Strukturplan nördlich entlang der BAB 6 - Öffentlichkeitsbeteiligung vom 27.10.2017 – 10.11.2017

Unseren Ausführungen fügen wir zwecks besserer Übersicht eine Skizze bei.
Wir hoffen, dass unsere Einwände und Alternativvorschläge in der weiteren Planung berücksichtigt werden und mit einfließen.

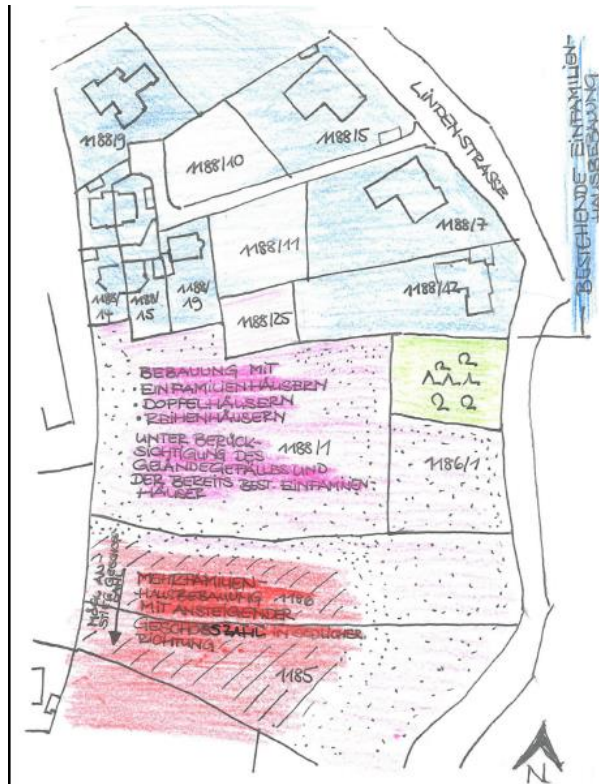
bei dreigeschossiger Bebauung im Süden unseres Grundstückes sehr starke Verschattung bereits bestehender mehrgeschossiger Wohnblock im Westen unseres Grundstückes, dadurch würde eine Wohnblockbebauung im Süden uns „einschachteln“, was mit einer sehr verminderten Lebensqualität einhergeht das Gelände ist von Süd nach Nord stark abfallend, das bedeutet, unser Grundstück ist der tiefste Punkt und daher sind alle im Süden stehenden Gebäude noch höher, was natürlich die Verschattung und die negative Optik noch mehr verstärkt ungehinderte Einsicht in unseren Garten aus höhergelegenen Wohnungen die geplante Blockbebauung würde für uns ein Blick auf eine „Betonwand“ in nächster Nähe bedeuten.

Wie Sie uns mitgeteilt haben, werden die westlich von uns stehenden, dreigeschossigen Wohnblöcke als Orientierung für die höchstens zulässige Bebauung herangezogen. Hier ist allerdings zu beachten, dass das Gelände des Flurstückes 1183/3 tiefer ist als unseres und auch als das des Flurstückes 1188/1.

Bei einer mehrgeschossigen Bebauung der Flurstücke 1185 und 1186, in Verlängerung der Kettelerstrasse, haben wir dagegen keine Einwände.

Für das Flurstück 1188/1 wünschen wir uns eine Bebauung mit Einfamilienhäusern, Doppelhäusern und Reihenhäusern, welche mit einem angemessenen Grenzabstand zu unserem Grundstück errichtet werden könnten.

Wichtig ist hierbei auch den vorhandenen Bestand der Einfamilienhäuser zu berücksichtigen. So beträgt unsere Firsthöhe 7,60m. Wir wünschen uns, wie einst vorgesehen, eine Bebauung mit einem Vollgeschoss plus Dach. Als Kompromiss könnten wir auch mit maximal 2 Vollgeschossen plus Dach leben.

s. Punkt A der Stellungnahme
